INTERACTIVE[®]+

インタラクティブ+ (Interactive+)のご紹介

インタラクティブ+ 内部構造

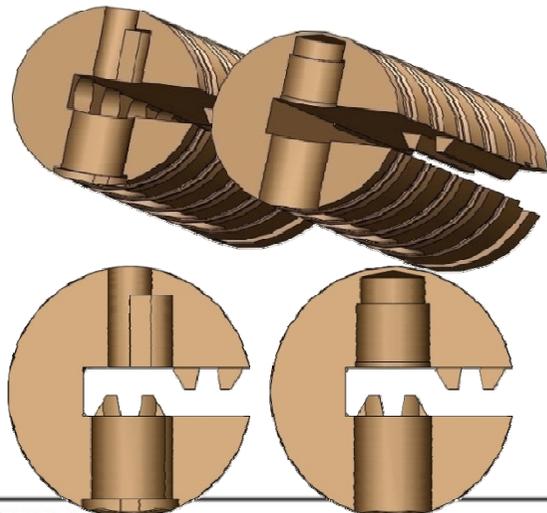
部品の形状や構造を変更したのは下記の4点で、それ以外の部品は従来品を使用できます。

ボディ:ピンがはまるように内側上部に穴を2つ追加

プラグ:内部バネ式から、貫通穴に改良

現行モデルとの互換性

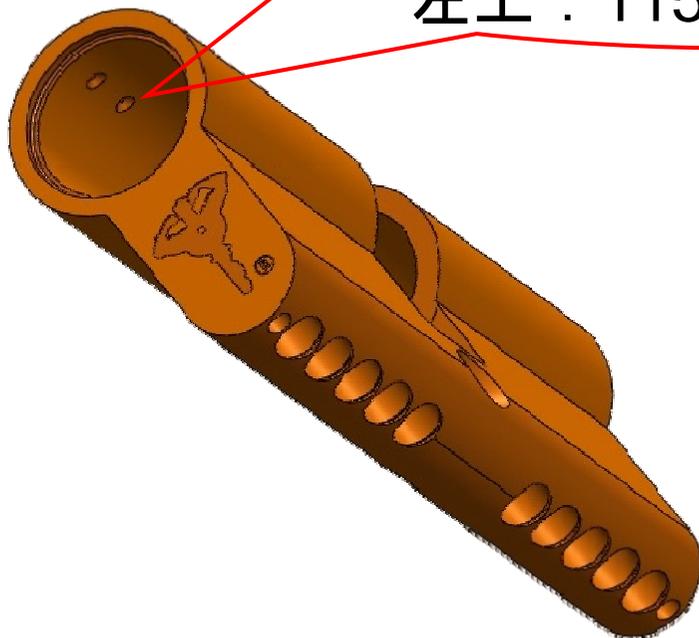
新型のインタラクティブピンの先端
がこの穴に入ります。
左上：115/ 右下206・250

新型プラグは貫通穴を採用

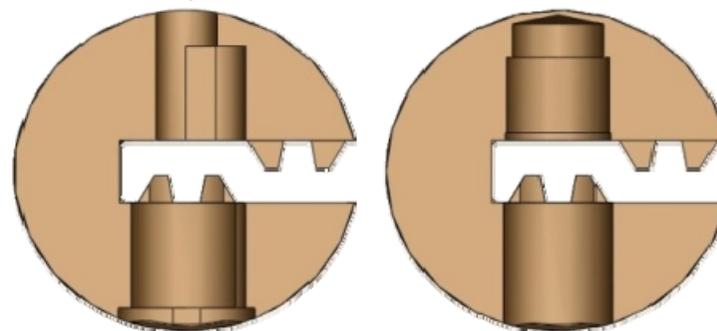
旧型のプラグ内部に
採用されていたバネの
磨耗による使用感トラブル
を完全に解消！
